Gemeinde Forst

## Parkraumkonzept an Hauptverkehrsstraßen

### ■ **Beteiligung – Eingegangene Stellungnahmen**

### Planung Burgweg – Stand GR November 2022

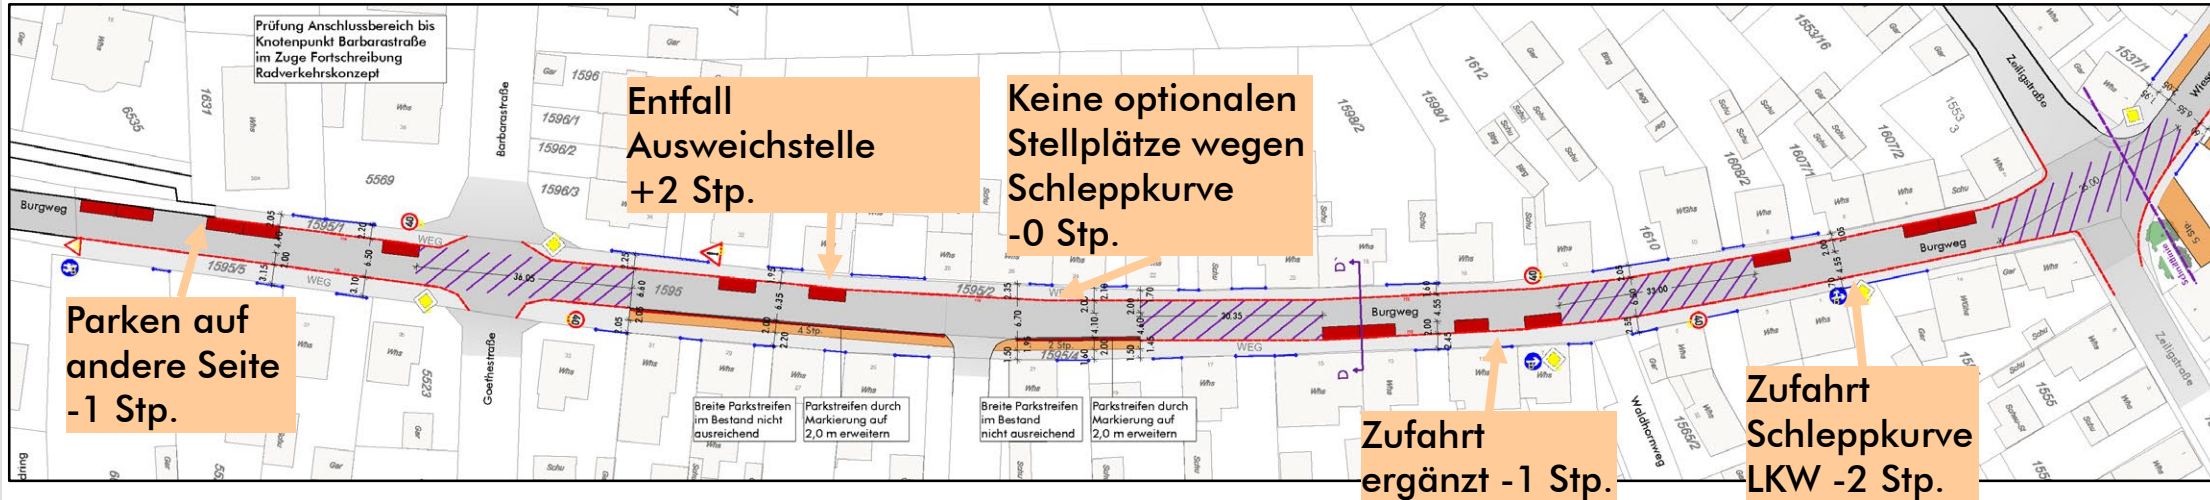
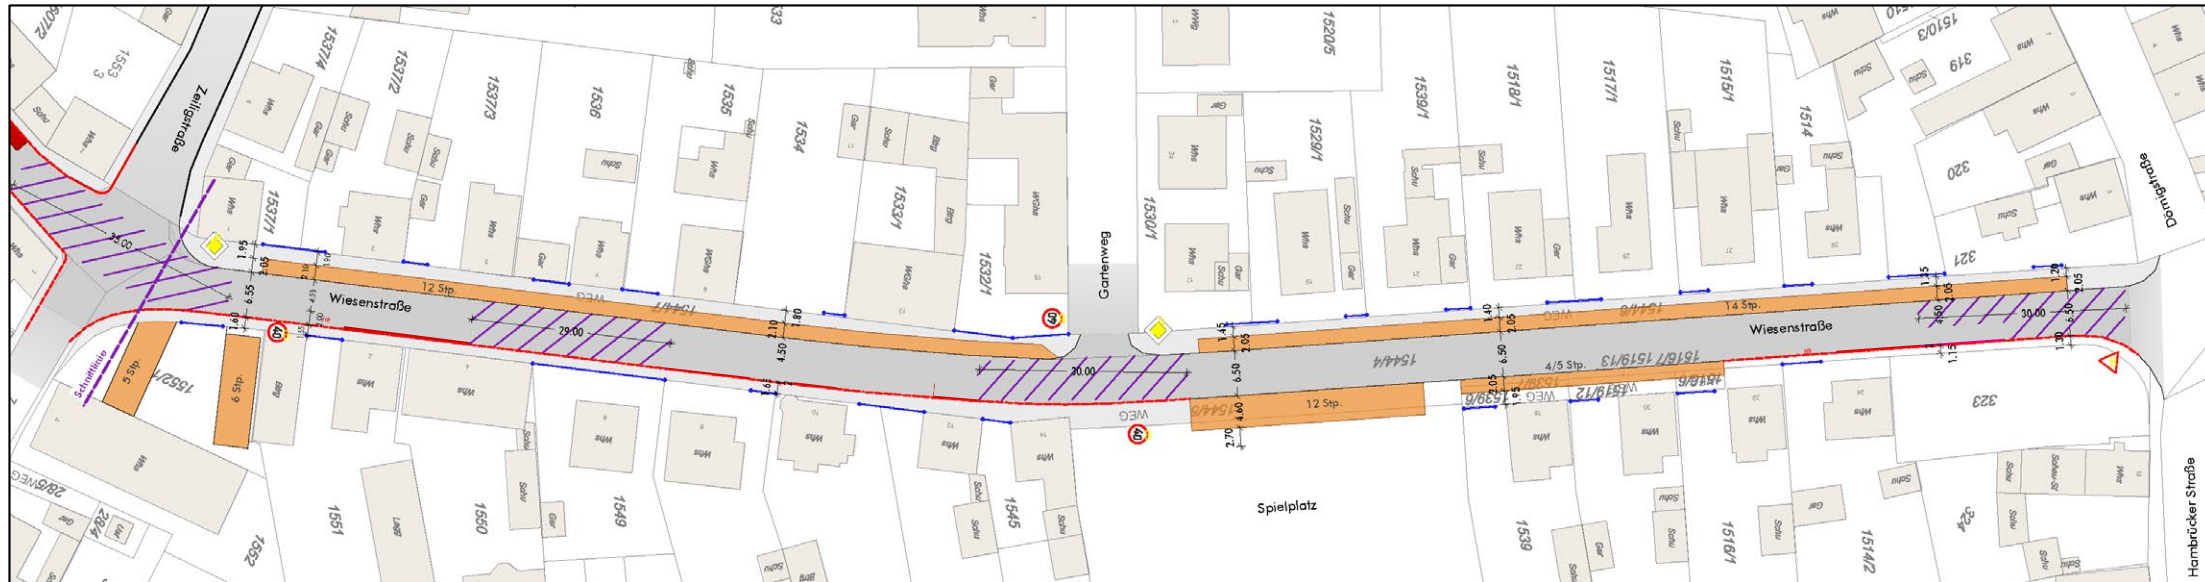
(Burgweg)  
Burgweg 21-26  
Burgweg 24 und 22 Insgesamt ca. 8-10  
Fahrzeuge, keine Abstellplätze im Hof.  
Burgweg 24 Landschaftlicher Verkehr  
(Traktoren), heute schon problematisch Ein- und  
Ausfahrt

(Burgweg)  
Ein-/Ausfahrt Burgweg 11 fehlt

(Burgweg)  
Nr. 13 landw. Fahrzeug Ausfahrtbreite

(Burgweg)  
Ein-/Ausfahrt Burgweg 13 ausreichend für  
größeres landwirtschaftl. Gerät?

(Burgweg)  
Burgweg 1 = Ausfahrt für LKW  
Am Burgweg 1 sind gegenüber Parkplätze  
eingezeichnet

(Burgweg)  
Parkstreifen 25-29 nicht verbreitern Zufahrt zu  
Grundstücken nicht möglich

(Burgweg)  
Parksituation Burgweg 37-41:  
gegenüberliegende Straßenseite  
Parkmöglichkeiten, Parkplätze von Nr.  
37,39 u. 41 unmöglich.

(Private Stellungnahme):  
Bezüglich des vorgestellten Parkraumkonzept Burgweg möchte ich anmerken, dass beim Grundstück Burgweg 15 keine Grundstückszufahrt im Plan eingezeichnet ist. Ich bitte darum dies in der Planung zu berücksichtigen, so dass auch eine Zufahrt mit Autoanhänger gewährleistet bleibt.

Wird zur Kenntnis genommen.  
Private Stellplätze sind auf dem Grundstück  
nachzuweisen. Eine Schleppkurvenprüfung und  
Verschiebung der geplanten Stellplätze zur besseren  
Erreichbarkeit der privaten Zufahrt ist erfolgt.  
Zum Verlassen von Grundstücken sind bis zu drei  
Rangiervorgänge der Anwohner zulässig. Das  
Parkraumkonzept wird entsprechend der Anregung  
angepasst.

Wird zur Kenntnis genommen.  
Das Parkraumkonzept wird entsprechend der Anregung angepasst und die Ein-/Ausfahrt ergänzt.

Wird zur Kenntnis genommen. Das Parkraumkonzept wird entsprechend der Anregung angepasst.

Wird zur Kenntnis genommen. Das Parkraumkonzept  
wird entsprechend der Anregung angepasst.

Wird zur Kenntnis genommen. Das Parkraumkonzept  
wird entsprechend der Anregung angepasst.

Wird zur Kenntnis genommen. Die Darstellung im  
Parkraumkonzept wird entsprechend der Anregung  
angepasst.

Wird zur Kenntnis genommen. Ziel des Parkraumkonzeptes ist es ein Maximum an Stellplätzen im Straßenraum zu ermöglichen und dabei verkehrsrechtliche und bauliche Rahmenvorgaben zu beachten. Im genannten Streckenabschnitt sind die Anschlüsse des Radverkehrs zu prüfen. Die Gemeinde sieht dazu eine Fortschreibung des Radverkehrskonzepts vor. Auf das Radverkehrskonzept wird verwiesen.  
Der Anregung kann bereits aufgegriffen werden. Die Planung wird angepasst.

Wird zur Kenntnis genommen.  
Die Planunterlagen sind ergänzt und die Schleppkurve wurde geprüft. Das Parkraumkonzept wird entsprechend der Anregung angepasst.

### Planung Wiesenstraße – Stand GR November 2022

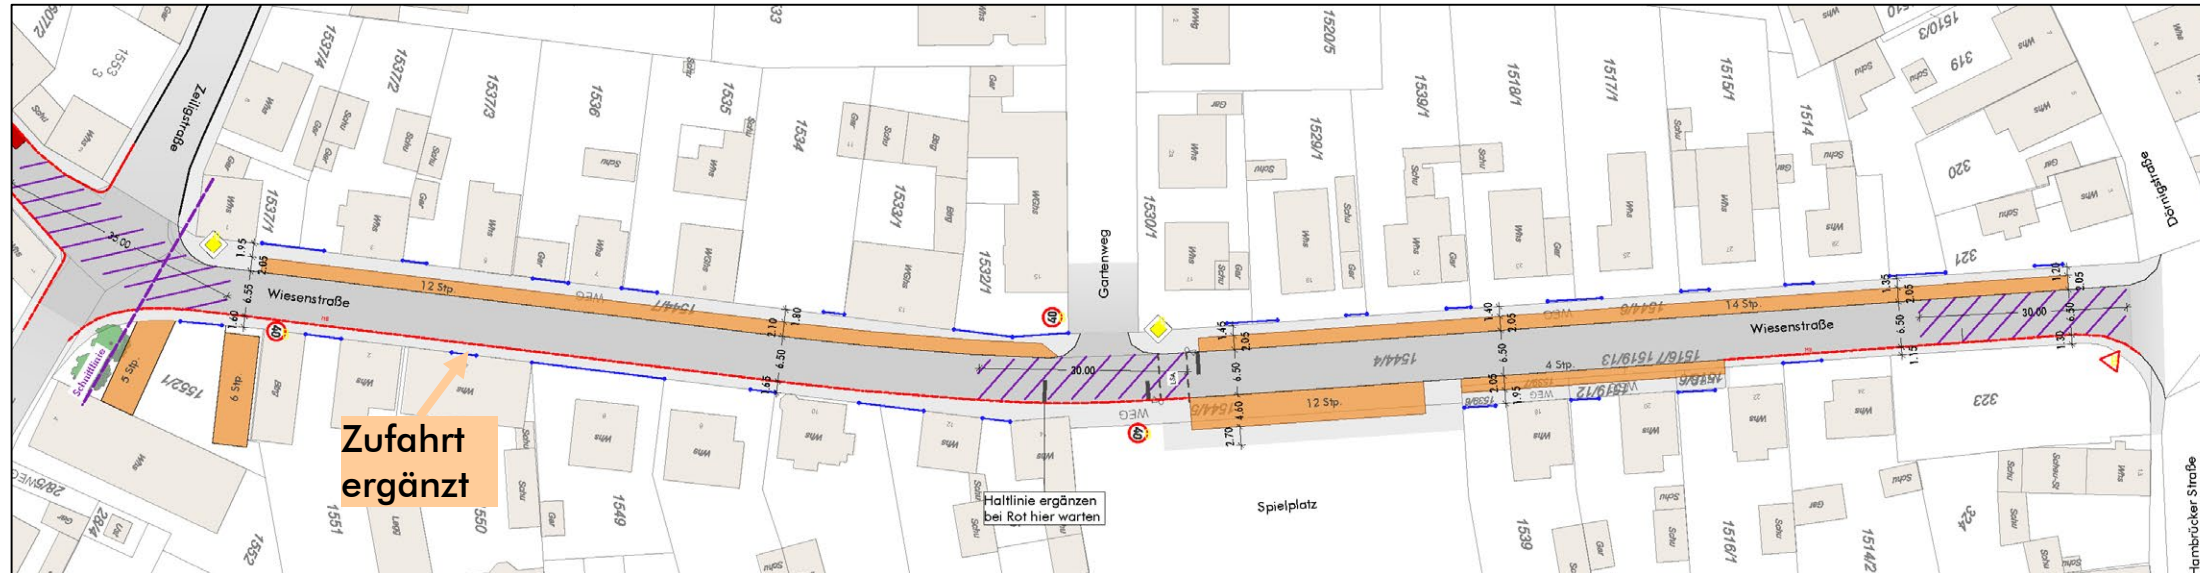
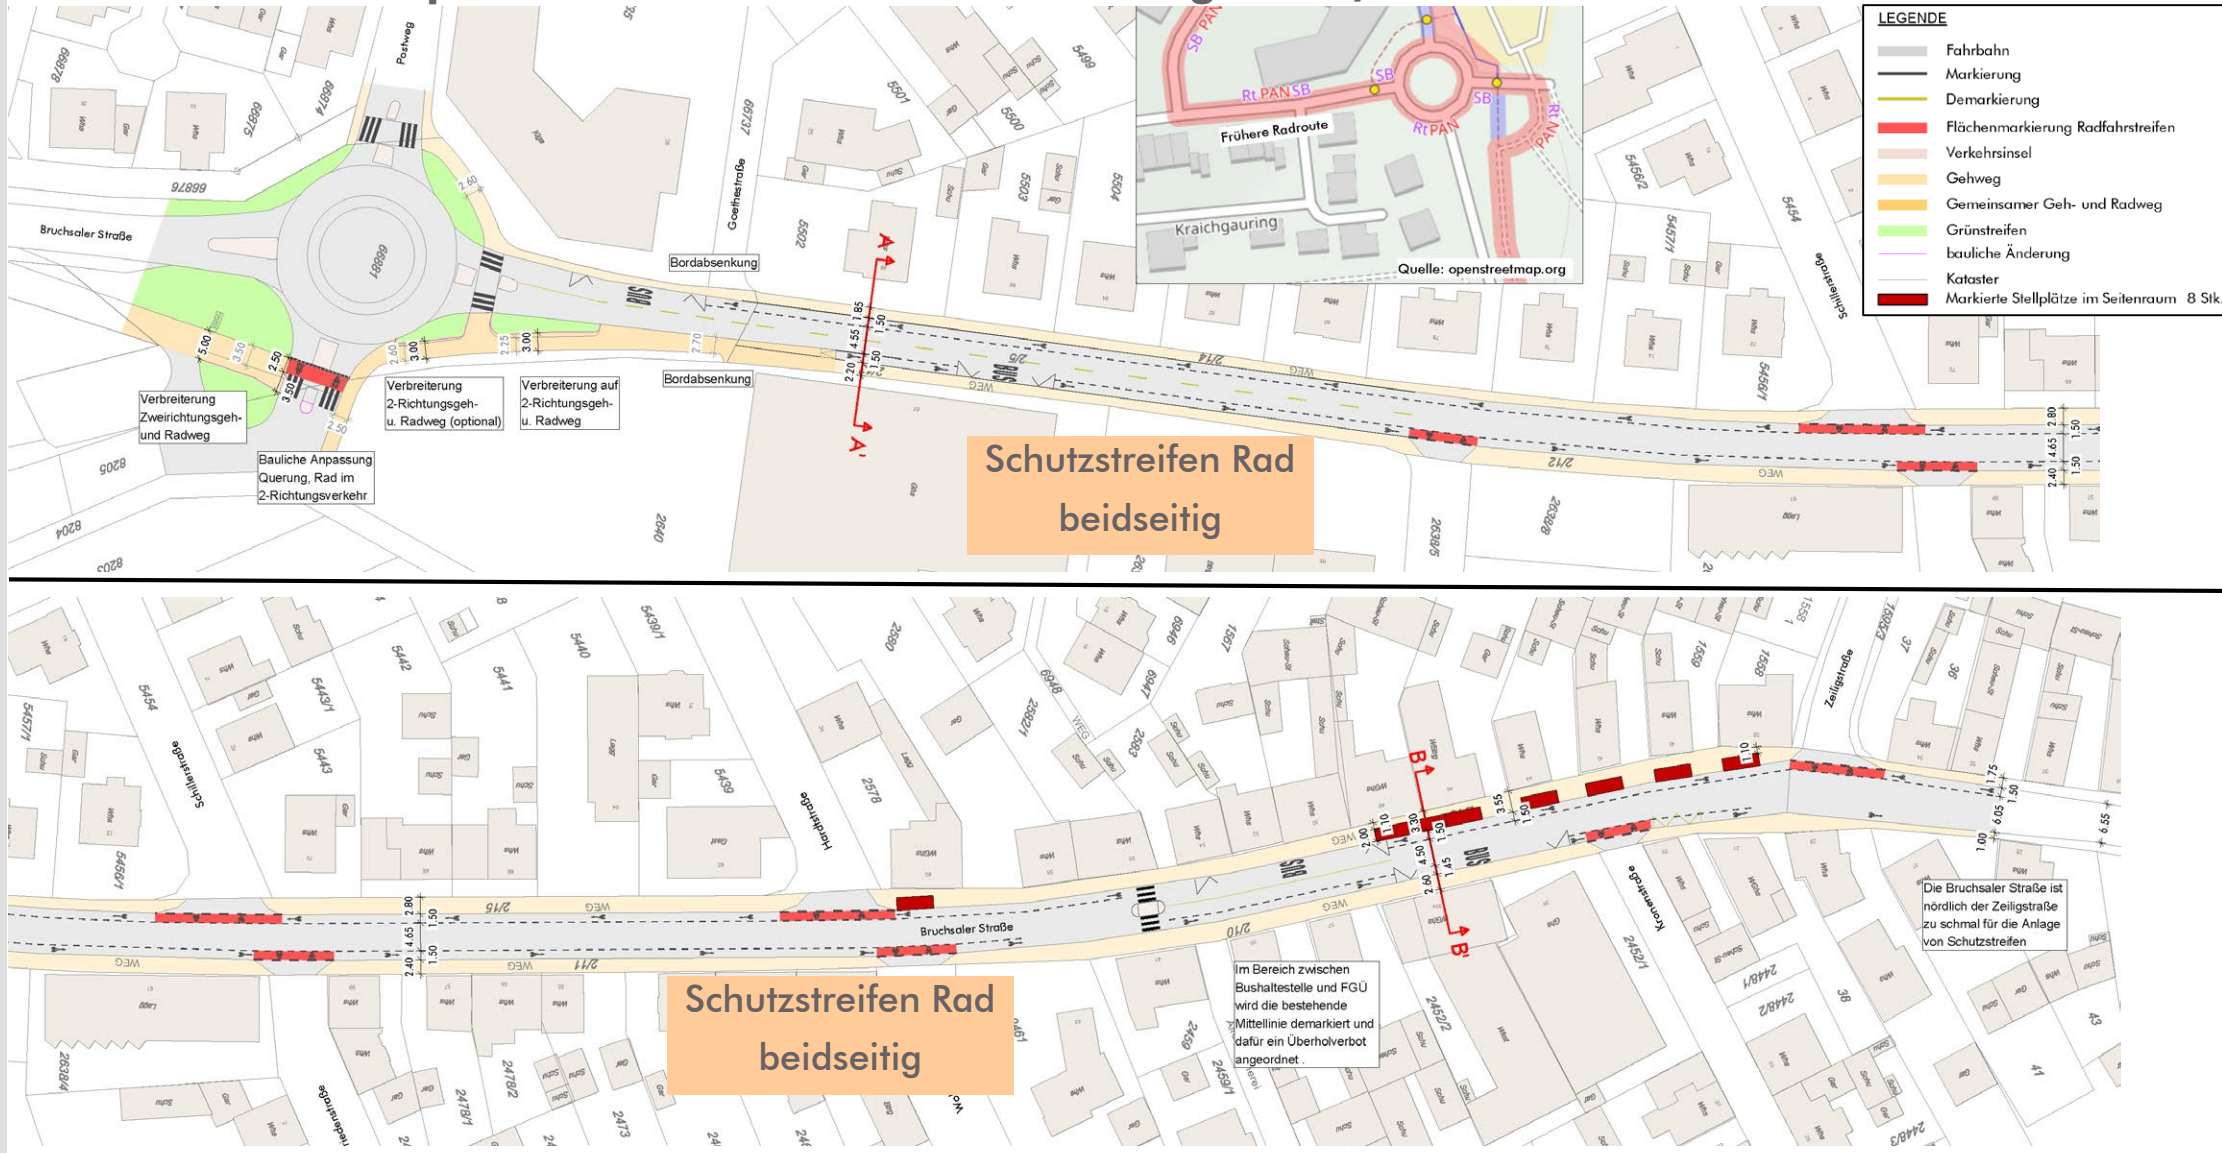
- 1- Verdrängung Richtung Zeiligstr.
- 2- Rückstau in Kreuzungsbereich?

- Gehwegbreite 1,40 m überall?

Wird zur Kenntnis genommen.  
Im Bestand sind ausreichend Stellplätze in der Wiesenstraße vorhanden. Das Parkraumkonzept sieht keine Änderungen im Vergleich zur Bestandssituation vor. Ein Rückstau aufgrund des Parkraumkonzeptes wird nicht ersichtlich. An der Planung wird festgehalten.

Wird zur Kenntnis genommen. Für die Konzeption wird die Mindestrestbreite für Gehwege von 1,10 m auf 1,20m angepasst. Dieses Maß gilt nur für Engstellen im Einzelfall. Zur Ausweisung von Stellplätzen kann in Einzelfällen und unter Berücksichtigung der Belange schwächerer Verkehrsteilnehmer eine Ausweisung erfolgen. Für Engstellen bei Gehwegen wird eine gegenseitige Rücksichtnahme erwartet, die grundsätzlich in einem Miteinander vorausgesetzt werden kann. In der Wiesenstraße wird an der Bestandssituation festgehalten, es erfolgen keine Einschränkungen in Gehwegbereichen.  
An der Planung wird festgehalten.

### Planung Bruchsaler Straße, Süd – Stand GR November 2022

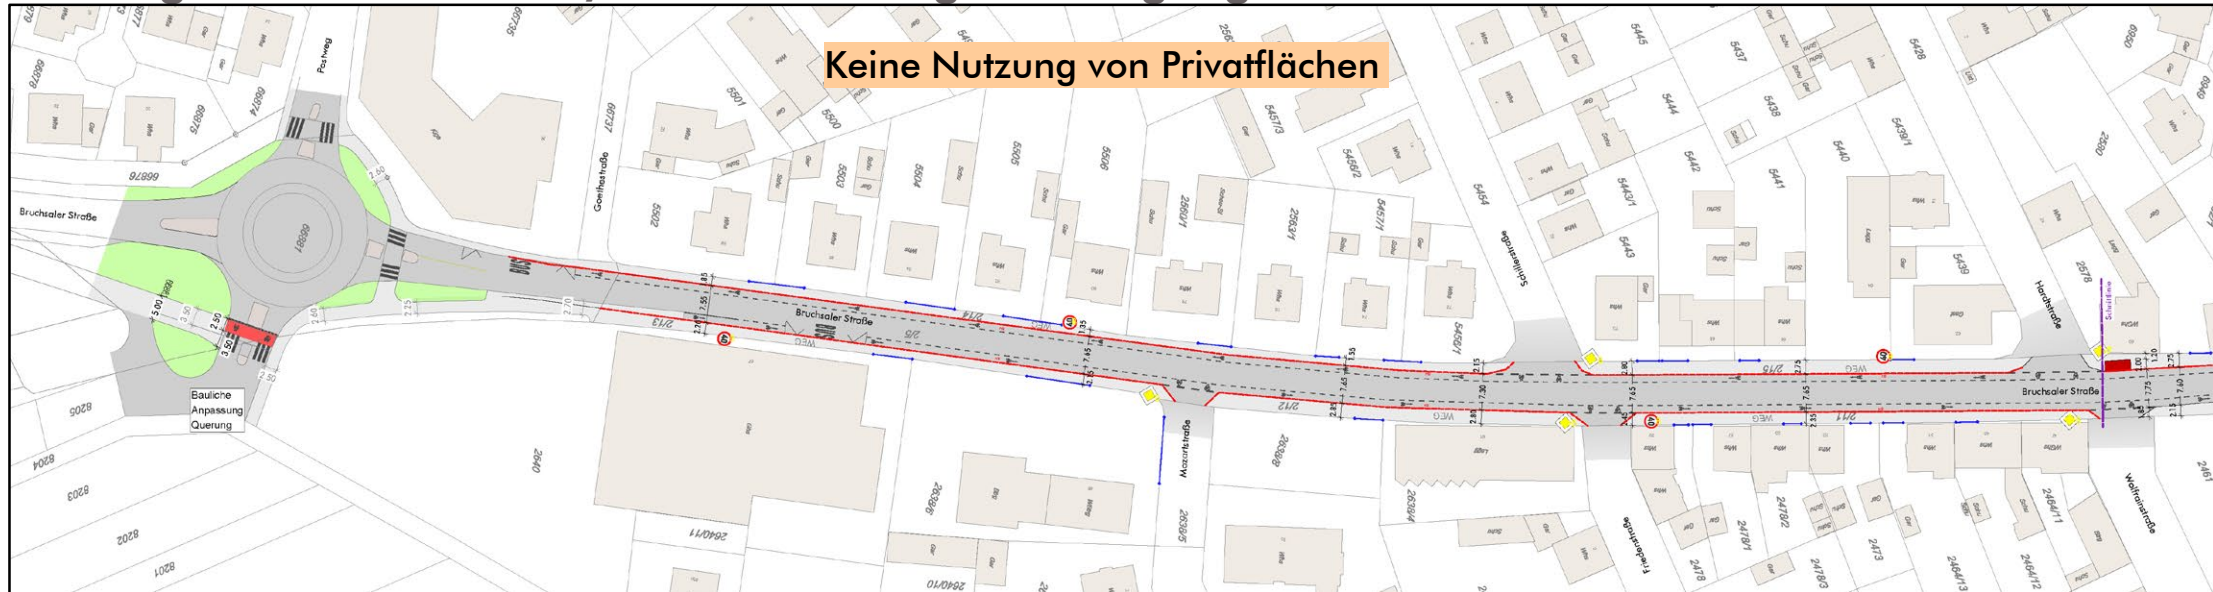
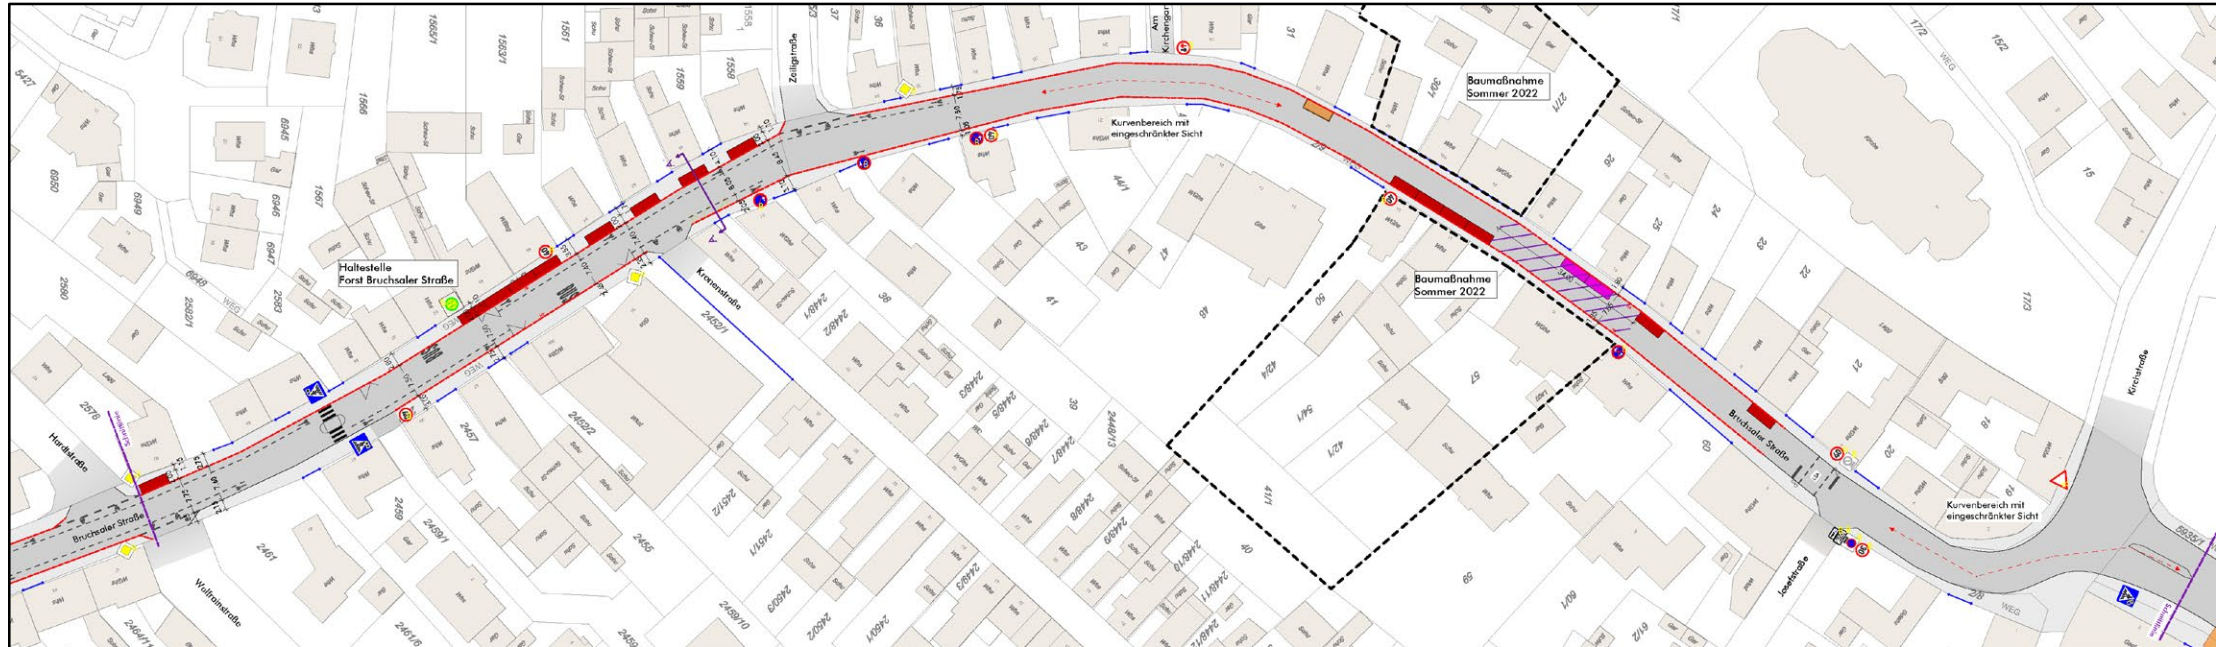
Planungsplan Bruchsaler Straße Süd, Plan  
3-1 zum Projekt Parkraumkonzept vorgestellt. In  
diesem ist vor unserem Wohnhaus ein  
„Stellplatz Planung“ gekennzeichnet.  
Weiter sind dort Maße angegeben: Vor unserem  
Wohnhaus befindet sich noch ein Teil unseres  
Grundstücks mit einer Tiefe von 2,95 Metern.  
Bei einem vorgesehenen Stellplatz mit einer  
Breite von 2,0 Metern verbleibt noch ein Streifen  
von 0,8 Metern für den Gehweg. Dies entspricht  
nicht der vorgesehenen Mindestbreite von 1,5  
Metern für Gehwege. Mit der Kennzeichnung  
eines öffentlichen Stellplatzes vor unserem  
Wohnhaus nicht einverstanden, da die  
öffentliche Fläche hierfür nicht ausreichend ist.
